大型バスの動力伝達装置のリコールについて

平成 24年7月10日

リコール届出番号2963

改善箇所説明図

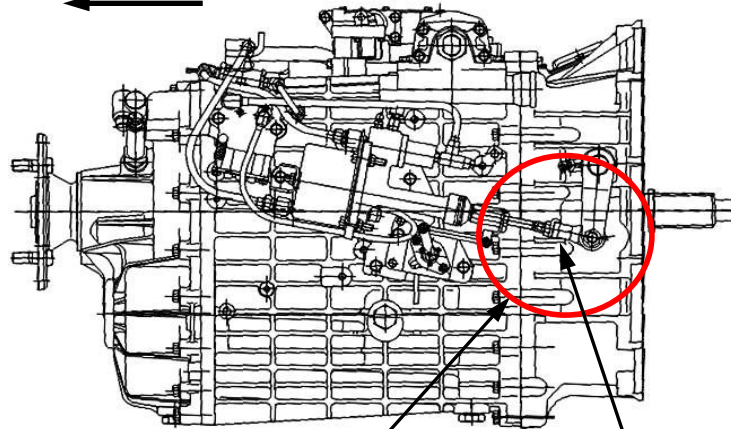
基準不適合発生箇所

ボールジョイント

大型路線バスにおいて、クラッチブースタのボールジョイントの耐久性が不足しているため、クラッチ操作の繰り返しによりボールジョイントケース部に摩耗が発生するものがある。そのままの状態で使用を続けると、ケースの肉厚が減少して強度が低下することにより当該ボールジョイントが破損し、最悪の場合、クラッチ操作不能となるおそれがある。

改善の内容

全車両、クラッチブースタのボールジョイントを対策品と交換する。

識別：ボールジョイントに、黄色ペイントを塗布する。
